東海／東海第二／敦賀発電所
原子炉施設保安規定変更認可申請書
審査資料

2020年7月16日
日本原子力発電株式会社

東海／東海第二／敦賀発電所
保安規定第3条（第203条）と設置許可
本文十一号との整合性について

図 1 : RCIC に係る LCO 適用概念

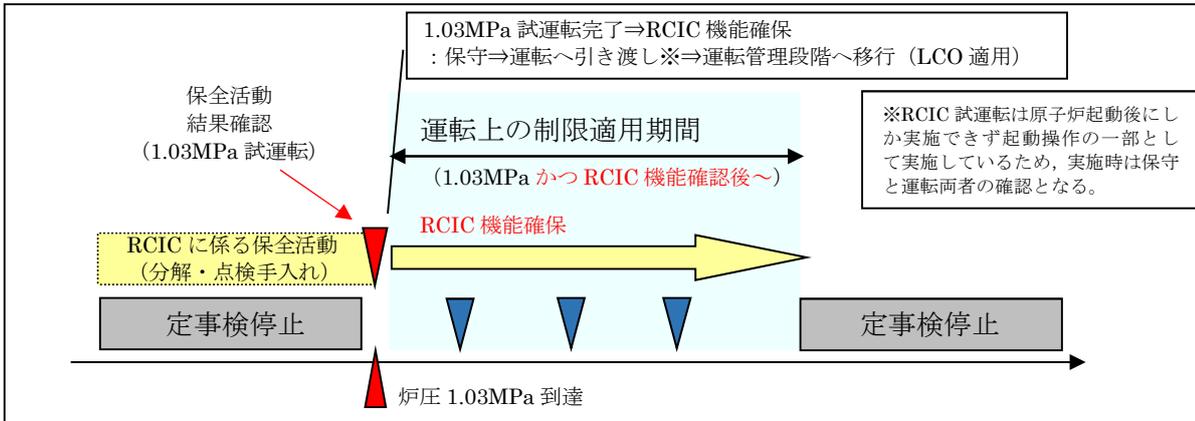
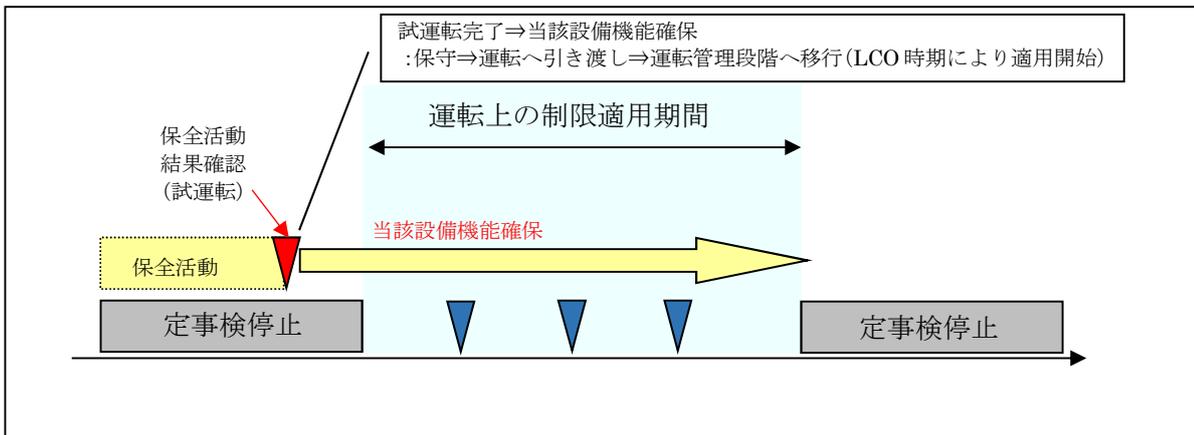
RCIC については定事検停止時において点検・補修等の保全活動を行い、保全活動の最終的な検証として原子炉起動時に試運転を行い、運転側へ引き渡されるものとなる（図 1 参照）。

よって、RCIC については試運転により機能が確認されるまでは運転管理段階ではないため、LCO の適用についても機能確認後から適用と整理することが適切である。（原子炉起動時以外でも試運転が可能な設備は、基本的には機能確認後、LCO が適用される。（図 2 参照））

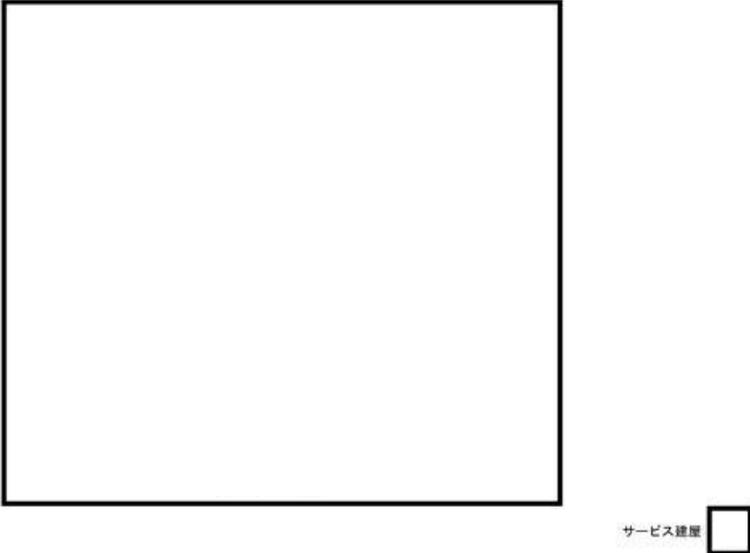
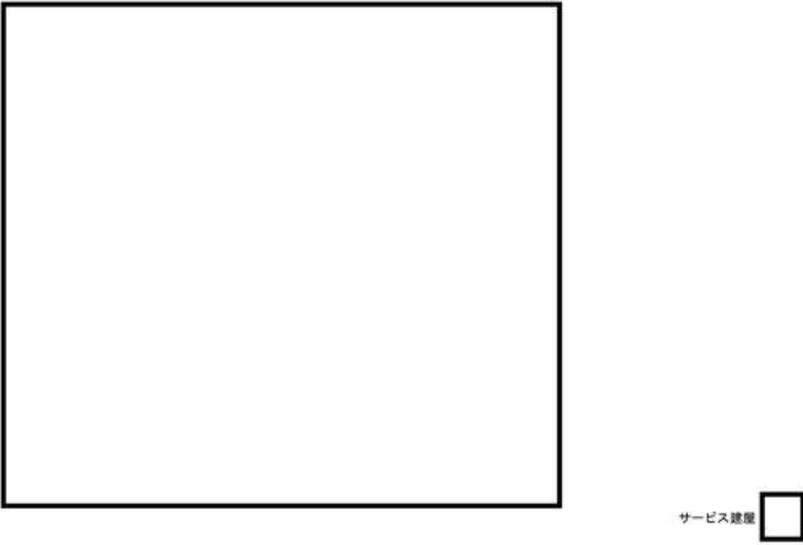
<p style="writing-mode: vertical-rl; text-orientation: upright;">東海発電所原子炉施設保安規定（変更前）</p>	<p style="text-align: center;">2. 屋外及び建屋屋上管理区域図</p> <div style="text-align: center;">  </div>
<p style="writing-mode: vertical-rl; text-orientation: upright;">東海発電所原子炉施設保安規定（変更後）</p>	<p style="text-align: center;">2. 屋外及び建屋屋上管理区域図</p> <div style="text-align: center;">  </div>
<p>備考</p>	<p>サービス建屋の減築に伴う管理区域の変更</p>

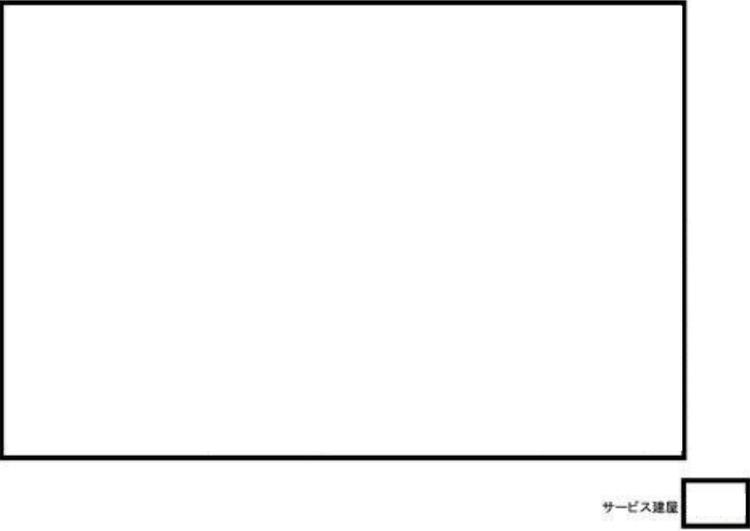
<p style="writing-mode: vertical-rl;">東海発電所原子炉施設保安規定(変更前)</p>	<p style="text-align: center;">16. サービス建屋 管理区域図 その2</p> <div style="text-align: center;">  </div> <p style="text-align: center;">サービス建屋 </p>
<p style="writing-mode: vertical-rl;">東海発電所原子炉施設保安規定(変更後)</p>	<p style="text-align: center;">16. サービス建屋 管理区域図 その2</p> <div style="text-align: center;">  </div> <p style="text-align: center;">サービス建屋 </p>
<p>備考</p>	<p>サービス建屋の減築に伴う管理区域の変更</p>
